女川原子力発電所第2号機 工事計画認可申請書の一部補正 補正前後比較表
 【VI-2-10-2-3-1 杭基礎構造防潮壁 鋼製遮水壁（鋼板）の耐震性についての計算書】

女川原子力発電所第2号機 工事計画認可申請書の一部補正 補正前後比較表
 【VI-2-10-2-3-2 杭基礎構造防潮壁 鋼製遮水壁（鋼桁）の耐震性についての計算書】

女川原子力発電所第2号機 工事計画認可申請書の一部補正 補正前後比較表
 【VI-2-10-2-3-3 杭基礎構造防潮壁 鋼製扉の耐震性についての計算書】

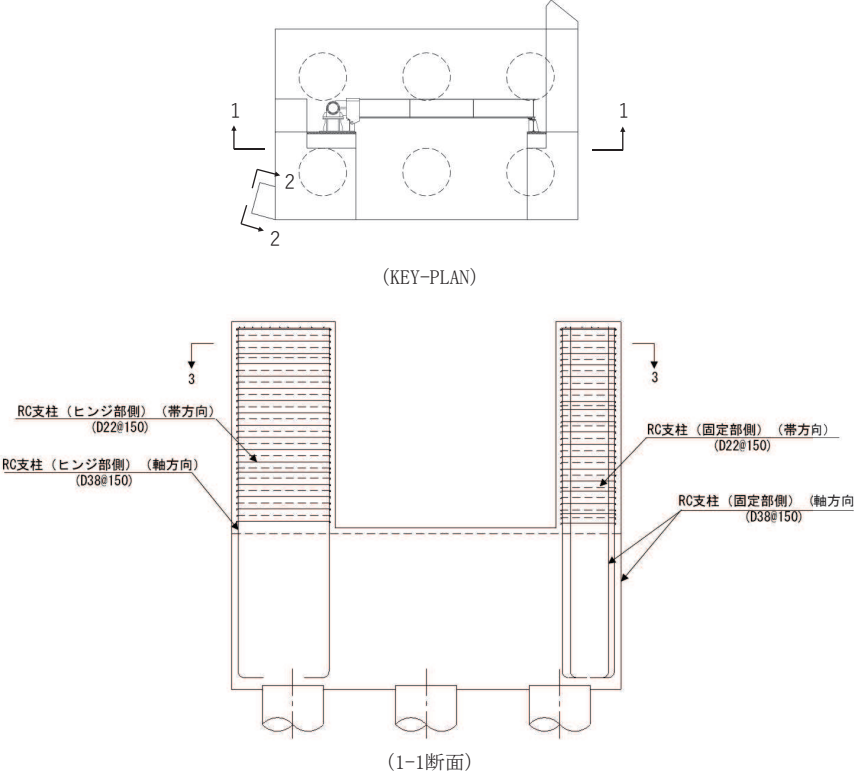
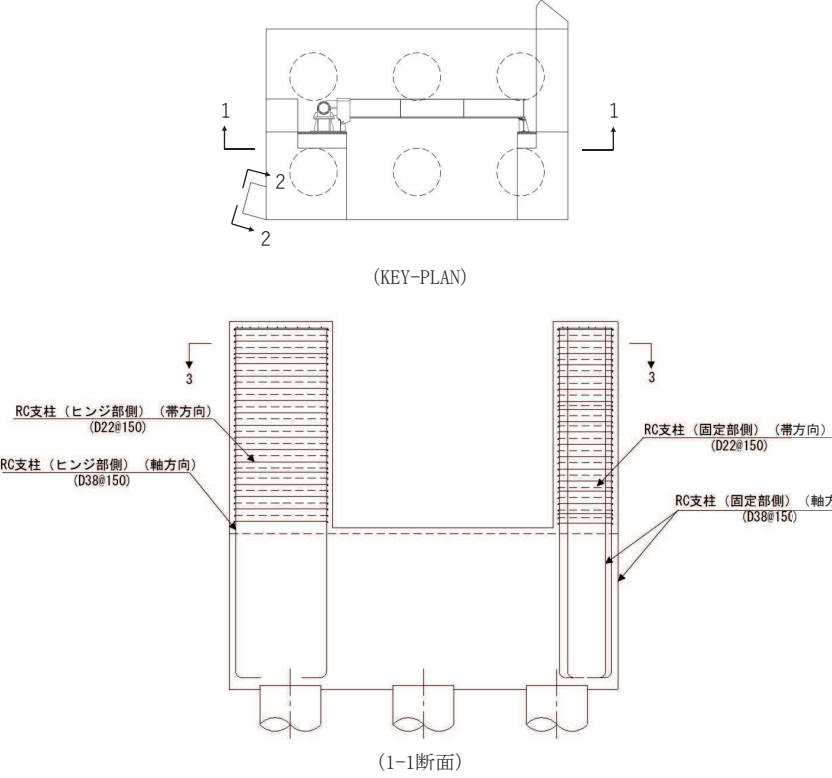
変更前	変更後	備考
		<p>記載の適正化</p>
<p>図2-6 鋼製扉3の構造図 (正面図及び断面図, 平面図)</p>	<p>図2-6 鋼製扉3の構造図 (正面図及び断面図, 平面図)</p> <p>(特記なき寸法はmmを示す)</p>

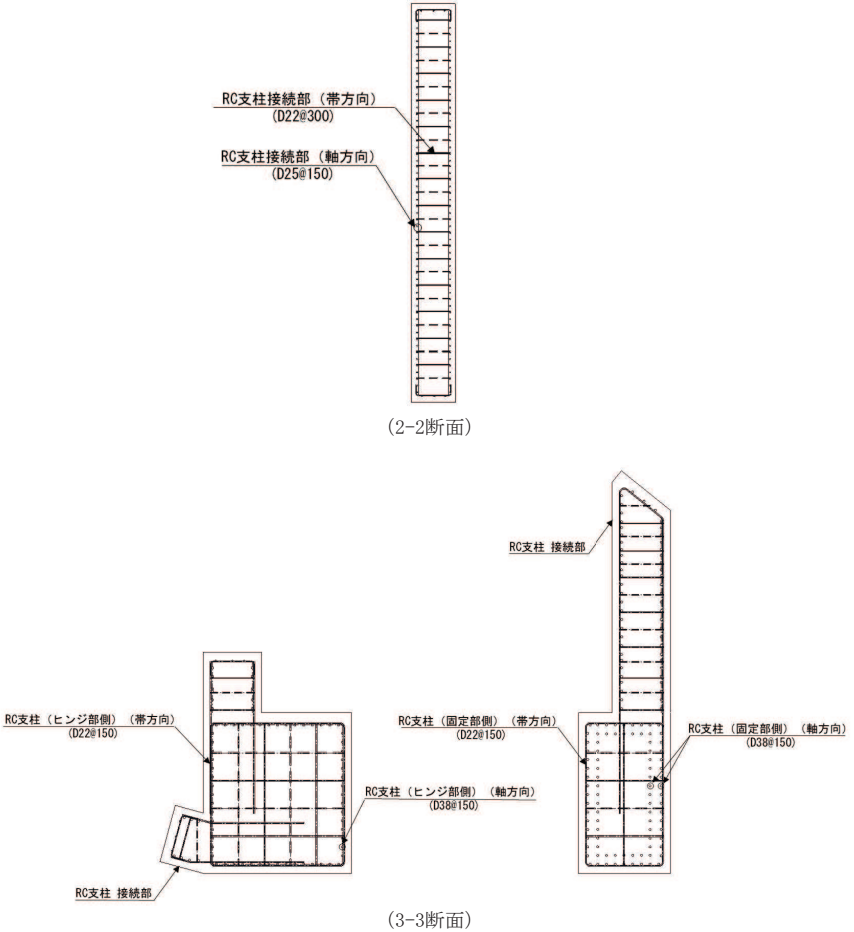
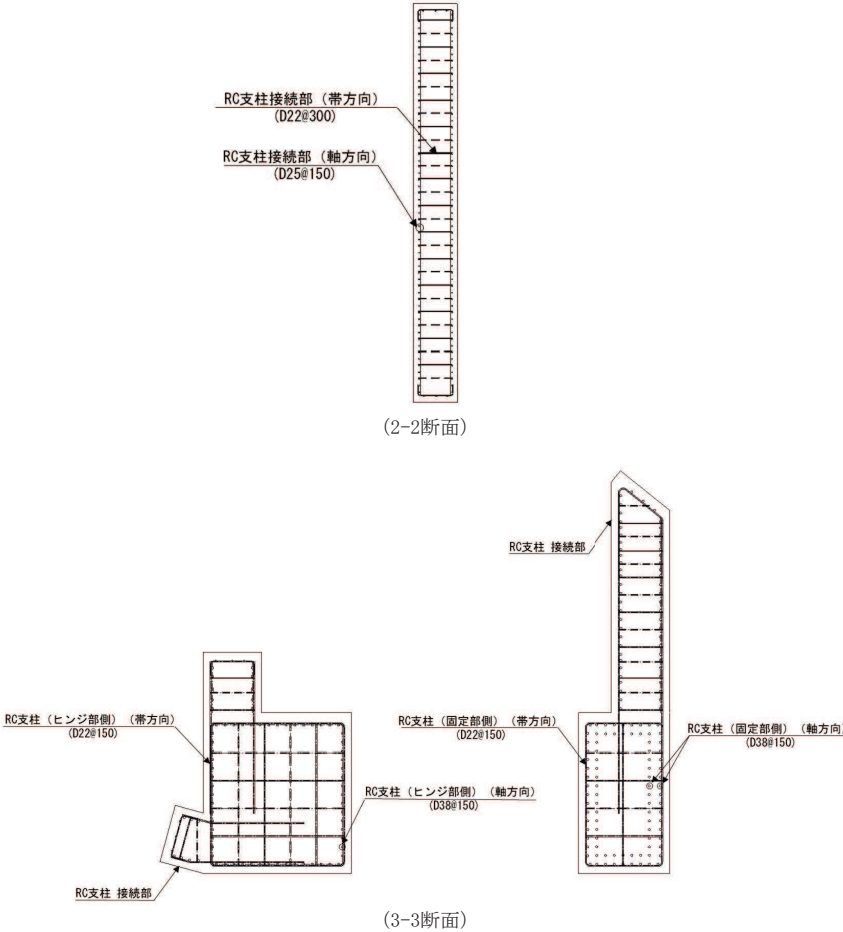
変更前	変更後	備考
<p>正面図</p> <p>平面図</p>	<p>正面図</p> <p>平面図</p> <p>(特記なき寸法はmmを示す)</p>	<p>記載の適正化</p>
<p>図2-7 鋼製扉4の構造図 (正面図及び断面図, 平面図)</p>	<p>図2-7 鋼製扉4の構造図 (正面図及び断面図, 平面図)</p>
